Flóahreppur - Aðalskipulag 2017-2029

Fyrirspurn til Sveitarstjórnar varðandi vatnsból og vatnsverndarsvæði

Dags: 25. september 2024

Erindi til sveitarstjórnar

Hluti úr Aðalskipulagi Flóahrepps 2017 - 2029

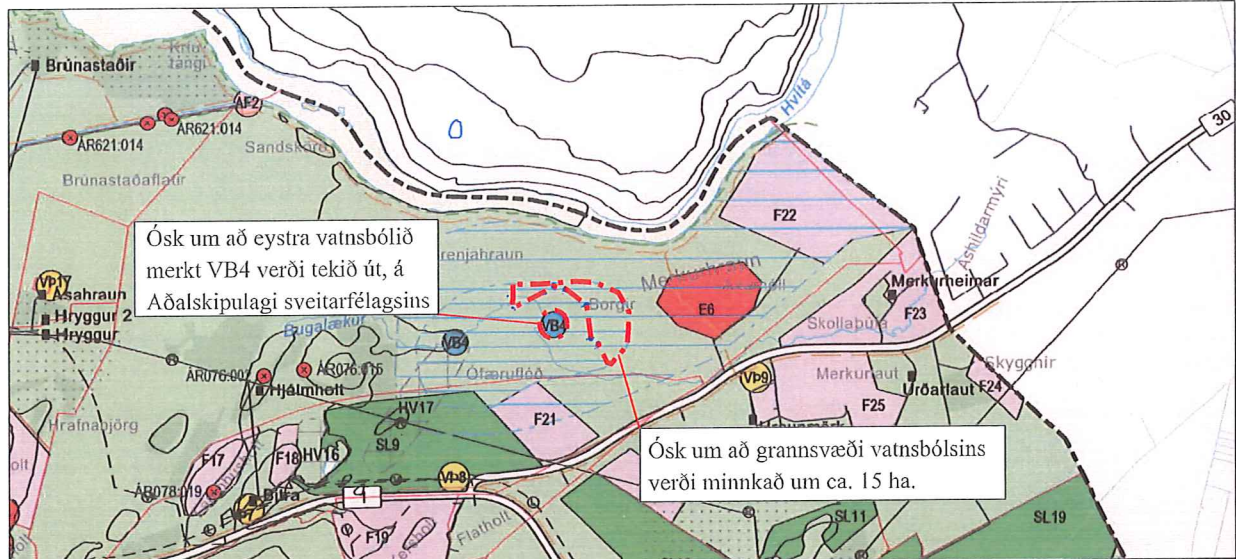
Í ljósi þess óska þeir eftir að eystra vatnsbólið, merkt VB4 og afmörkun vatnsverndarsvæða, grann- og fjarsvæða á svæðinu, verði endurskoðuð m.t.t. framtíðarnýtingu svæðisins.

Athuganir á eystra vatnsbólínu hafa leitt í ljós að það viðist ekki gefa nægjanlegt vatn til að hægt sé að nýta það sem skildi og því spurning hvort þörf sé á að það sé merkt inn á Aðalskipulag sveitarfélagsins. Er það því ósk landeigenda að eystra vatnsbólið, merkt VB4, verði tekið út á Aðalskipulagi sveitarfélagsins. Ennfremur að grannsvæðið sem er afmarkað á Aðalskipulaginu og er um 95 ha að stærð, verði minnkað skv. meðfylgjandi hnitsetningu. Grannsvæðið myndi þá minnka um 15 ha og verða um 80 ha.
